Ayuntamiento
de Elda

ASUNTO: INFORMACIÓN PUBLICA AUTORIZACIÓN ADMINISTRATIVA PREVIA Y DECLARACIÓN DE UTILIDAD PUBLICA. CENTRAL FOTOVOLTAICA DENOMINADA PSF SEROL Y SU INFRAESTRUCTURA DE EVACUACIÓN.

ORGANISMO TRAMITADOR: SERVICIO TERRITORIAL DE INDUSTRIA, ENERGÍA Y MINAS DE ALICANTE. Su referencia ATALFE/2020/95

INFORME PROPUESTA

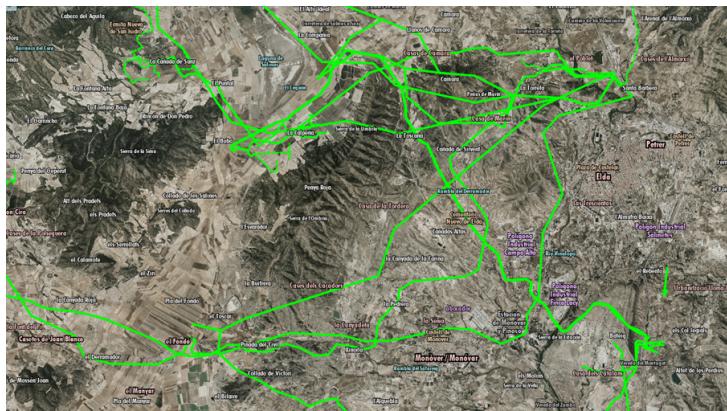
- la alternativa 6 pasa por la zona de Las Cañadas, rodeado de terrenos forestales y con apenas otro tipo de infraestructuras eléctricas de ese tipo, mientras que la alternativa 1 lo hace rodeando la sierra de la Umbría por el sur, por donde están tramitándose, otras líneas de evacuación con las que se podría compartir instalaciones como se puede comprobar en la parte inferior de esta imagen:

TRAMO FINAL. PENDIENTES SUPERIORES AL 25% (VISOR CARTOGRAFICO GV)

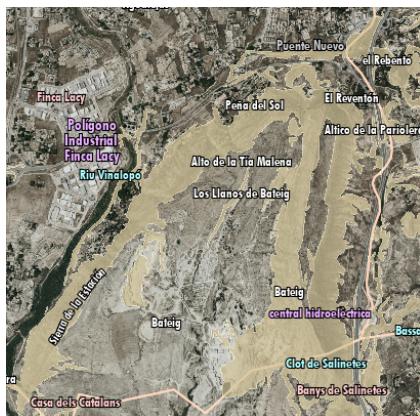
Tras atravesar el río Vinalopó, discurre por NU2, y asciende por la ladera del Monte Bateig con unas pendientes superiores al 25% y dentro del perímetro de protección de 500 m que establece la actividad extractiva. Atraviesa una zona con clave NU3 y una zona de cauce con clave C y termina descendiendo por la ladera del monte atravesando suelo protegido NU1 y NU1R, hasta cruzar la A-31 y conectar con la subestación de Petrer.

Según el plano de pendiente % del visor cartográfico de la GVA, se advierte que tanto en el tramo inicial (Sierra de La Umbría) como en el tramo final (Sierra de Bateig) por donde discurre el trazado de la línea eléctrica, existen desniveles superiores al 25% que indica el artículo 10 del DL 14/2020. El movimiento de tierras y los caminos necesarios para realizar la cimentación de las torres eléctricas, en estas zonas de elevada pendiente, incumpliría lo dispuesto en el plan general vigente en cuanto a la prohibición de realizar importantes movimientos de tierra.

HÁBITAT VEGETACIÓN GYPSÍCOLA (VISOR CARTOGRÁFICO GV)

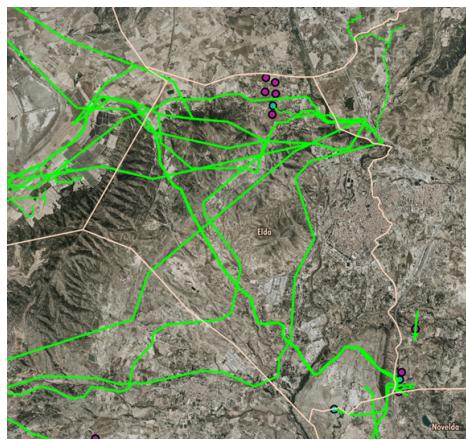
- El trazado atraviesa la vía pecuaria denominada Cañada Real de Andalucía a Valencia con un ancho legar de 75m y la Vereda de los Serrano.
- Del mismo modo, el trazado discurre a una distancia inferior a los 500 m del Bien de Interés Cultural "Ermita de los Dolores" y su entorno de protección, así como por una edificación situada en Lacy incluida en el inventario autonómico de bienes de la Guerra Civil. Dicha distancia se encuentra regulada en el artículo 10 del DL 14/2020.
- El trazado atraviesa suelo con presencia de vegetación gypsícola siendo éste un hábitat protegido.

Ante la existencia de suelo protegido a lo largo del trazado de la línea de evacuación, habría que valorar si procede aplicar el procedimiento que regula el Capítulo II del DL 14/2020, que permite únicamente la implantación de proyectos de centrales fotovoltaicas (que incluye sus instalaciones) en el suelo no urbanizable común.
